#### „Revitalizace mezistaničních úseků Petřikov - Borovany (mimo) - Č. Budějovice (mimo)“

#### Dodatečné informace - Dodatek č. 11

SO 10-33-11.2

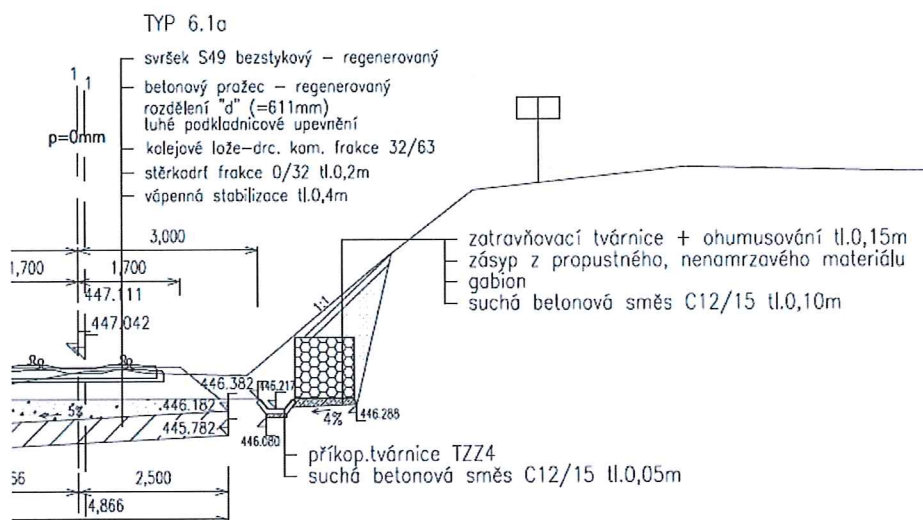
V příčných řezech jsou na několika místech zakresleny díly U3 krabicové opěrné zdi. Toto řešení je také uvedeno ve vzorových příčných řezech a zmíněno v technické zprávě.

V zadaném soupisu prací na tento materiál není položka.

*Žádáme zadavatele o prověření, případně doplnění položky do soupisu prací.*

Krabicové díly U3 byly doplněny do tabulky Úprava svahů do TZ. Do soupisu prací byla doplněna odpovídající položka v délce 117 m.

Obr.1 - Podélný profil z technické zprávy SO 00-37-01 na str. 13

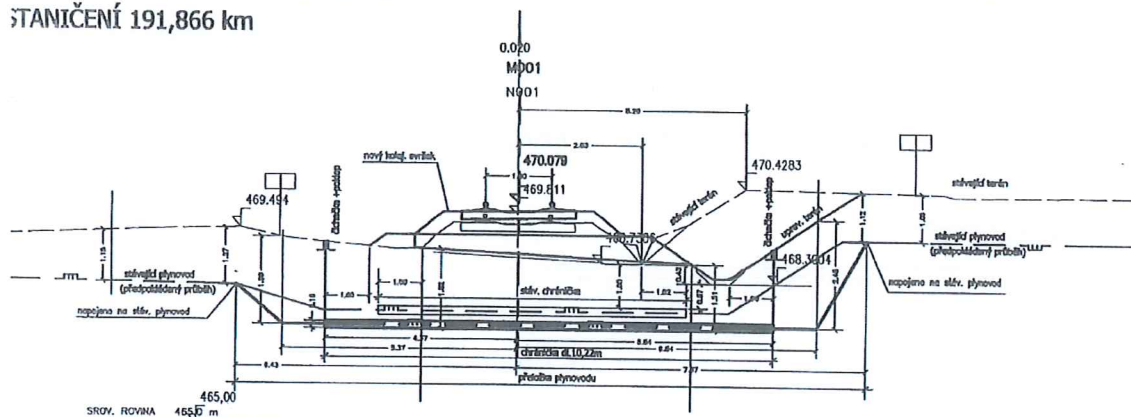
Jakou souvislost se stavbou má úprava STL plynovodu v km 191,866, kde se žádné stavební práce na železničním svršku ani spodku nepředpokládají?

Domníváme se, že stavba tohoto stavebního objektu již proběhla v rámci předchozí stavby.

V případě, že zadavatel trvá na provedení úprav STL plynovodu, bude nutné do rozpočtu přidat položky na protlačování potrubí pod stávajícím železničním tělesem a odebrat položky pro vybudování otevřené a zapažené jámy.

**Žádáme zadavatele o vysvětlení.**

Objekt SO 00-37-01 je mimo rozsah stavby, vyřadíte jej.
